OGGETTO: Osservatorio Ambientale Aeroporto di Firenze
**Aggiornamento ai sensi del par. 1.2.5.2, lett. b) della Relazione Generale
Programmatica di Ottemperanza.**

In riferimento all'opera di compensazione ambientale e paesaggistica di Masterplan denominata "Il Piano" (in Comune di Signa), già oggetto di verifica e valutazione da parte di codesto Osservatorio Ambientale nell'ambito di espletati procedimenti di Verifica di Ottemperanza, a seguito dei lavori dell'ultima Conferenza di Servizi del 07.012.2018 è sorta la necessità di apportare ulteriori approfondimenti tecnici e variazioni non sostanziali al progetto in recepimento alle indicazioni e suggerimenti espresse dagli Enti interessati.

Masterplan 2014-2029 - Aeroporto di Firenze
Relazione ai sensi del par. 1.2.5.2 della RGPO

Figura 1-2 Raffigurazione della rettificazione arginale

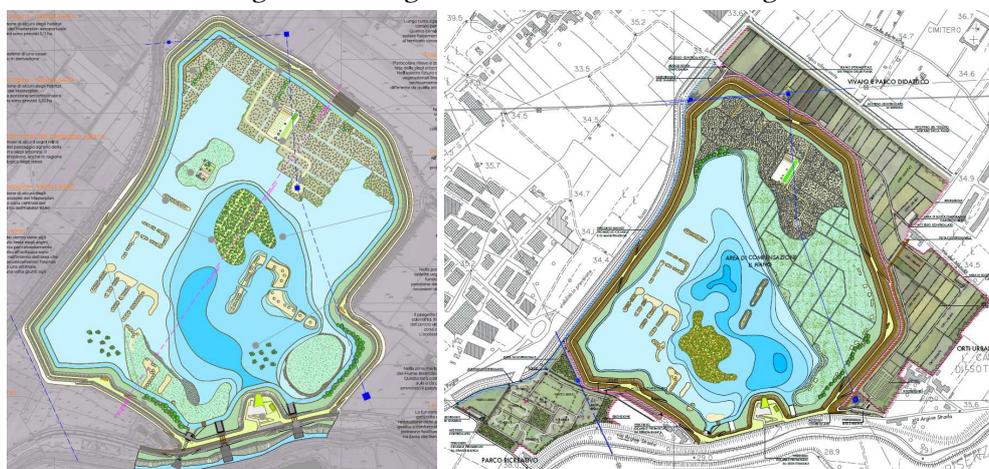
- il recepimento delle Delibere della Regione Toscana ha comportato la necessità di introduzione di una **limitata e non sostanziale rettificazione delle strutture arginali della cassa di laminazione presso il lato sud-est** della stessa, nonché di un contenimento perimetrale (lato est) del nuovo lago previsto entro l'invaso delimitato dalla cassa di laminazione e della conseguente redistribuzione interna delle superfici afferenti alle sponde e alle aree peri-lacuali interessate dalla ricostruzione dei nuovi habitat naturalistici. Con la D.G.R. n.1113 dell'11.10.2018, infatti, la Regione Toscana ha trasmesso parere favorevole riguardo al progetto del Masterplan aeroportuale 2014-2029 subordinatamente al rispetto di uno specifico quadro prescrittivo, nel cui ambito figurava la necessità di prevedere la definizione di un corridoio infrastrutturale relativo alla previsione di realizzazione di una nuova viabilità. Atteso che le possibili soluzioni alternative di viabilità, disponibili presso gli uffici regionali al più a livello di tracciolini alternativi (non avendo ancora definito la soluzione di progetto), dovessero risultare non direttamente interferenti con l'opera di compensazione del Masterplan e, in particolare, con l'intera area di invaso delimitata dalle arginature perimetrali della cassa di laminazione, si è provveduto (**come già noto e agli atti dell'Osservatorio**) ad operare una non significativa rettificazione dell'originario perimetro delle strutture arginali (lato est) della cassa. In particolare, in accordo con gli Enti competenti in materia di idraulica si è definita la variazione del lato orientale dell'arginatura di cassa, in modo da garantire la definizione di un possibile "corridoio infrastrutturale" non interferente né con l'opera idraulica, né con la *core area* della nuova area umida. La variazione introdotta determina una lieve espansione dell'invaso e della correlata area umida (pari a circa 12.000 mq), con conseguente maggiore invaso idraulico (pari a circa 40.000 mc) in caso di evento di piena. Unitamente a detta variazione, come **già noto all'Osservatorio** si è recepita la prescrizione del competente Genio Civile Valdarno Centrale e Tutela dell'Acqua (rif. parere prot. AOOGR/327621/P.080.060, cfr. sezione "Aspetti idraulici", punto 38) in base alla quale: "[...] si richiede che sia sviluppata la progettazione della cassa con quota arginale a 40,50 m s.l.m., con conseguente eliminazione dello sfioratore". Si è, pertanto, provveduto ad adeguare la quota degli argini e ad eliminare lo sfioratore originariamente posto a quota 38,50 m s.l.m.

Il progetto ha, inoltre, inteso migliorare le caratteristiche di inserimento paesaggistico degli argini della cassa di laminazione, la cui pendenza è passata, nel corso dei lavori della Conferenza di Servizi, da 1:2 (pendenza di ca. 28°) su entrambi i fronti, interno ed esterno, a 1:2 (pendenza di ca. 28°) del fronte interno e a 1:3 (pendenza di 18°) del fronte esterno dei versanti nord ed est della cassa, in modo tale da degradare dolcemente e mitigare la visione prospettica del proprio ingombro plano-altimetrico. Gli argini di progetto saranno completamente rinverditi in erba.

Tutti i citati adeguamenti alle strutture arginali sono risultati oggetto di verifica e valutazione da parte delle Autorità idrauliche competenti che, sulla soluzione progettuale variata, hanno espresso e rilasciato i propri pareri positivi. Si riporta di seguito un confronto fra l'originaria perimetrazione arginale della cassa di laminazione e quella successivamente variata in risposta alla prescrizione della DGR n.1113 dell'11.10.201.

Figura 3-2 Configurazione complessiva dell'intervento “Il Piano” a Signa
(si faccia particolare riferimento alle aree e sistemazioni a verde previste all'esterno delle strutture arginali)

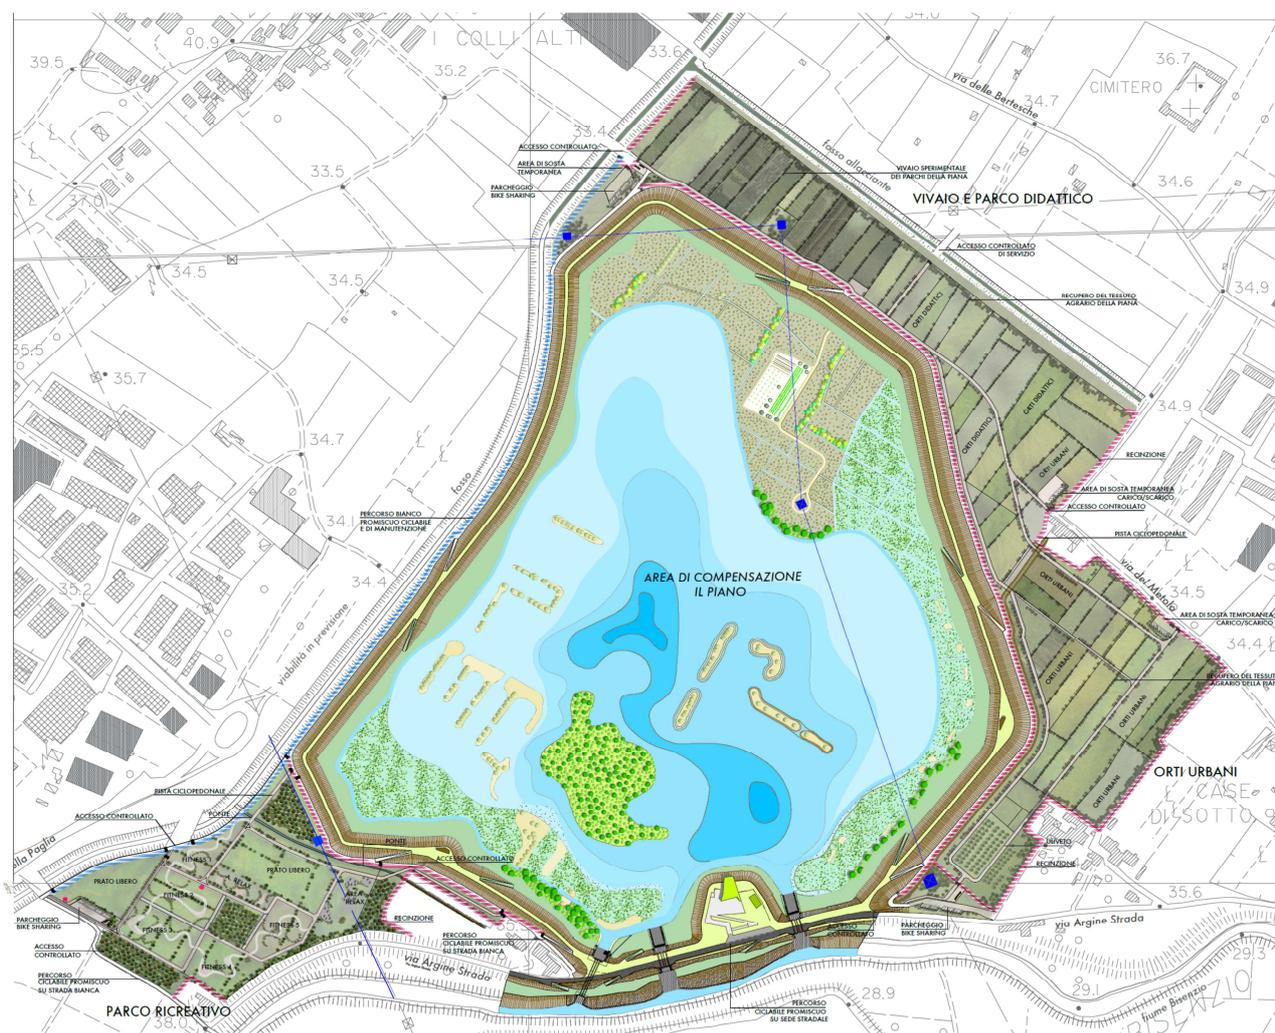
Restano pienamente confermate le sistemazioni a verde previste all'esterno delle strutture arginali, rispetto alle quali sono stati operati approfondimenti tecnico-progettuali finalizzati a valorizzare ulteriormente l'intervento.

Gli ambiti paesaggistici e naturalistici esterni alle strutture arginali di delimitazione della cassa di laminazione, già previsti, definiti ed illustrati attraverso la documentazione tecnica agli atti della Verifica di Ottemperanza alla prescrizione B.2 e, pertanto, **già verificati e valutati dall'Osservatorio Ambientale**, sono risultati oggetto di **ulteriore approfondimento tecnico-progettuale** indirizzato prevalentemente agli **aspetti di carattere vegetazionale, agronomico e paesaggistico**, pertinenti con le sistemazioni a verde ivi previste.
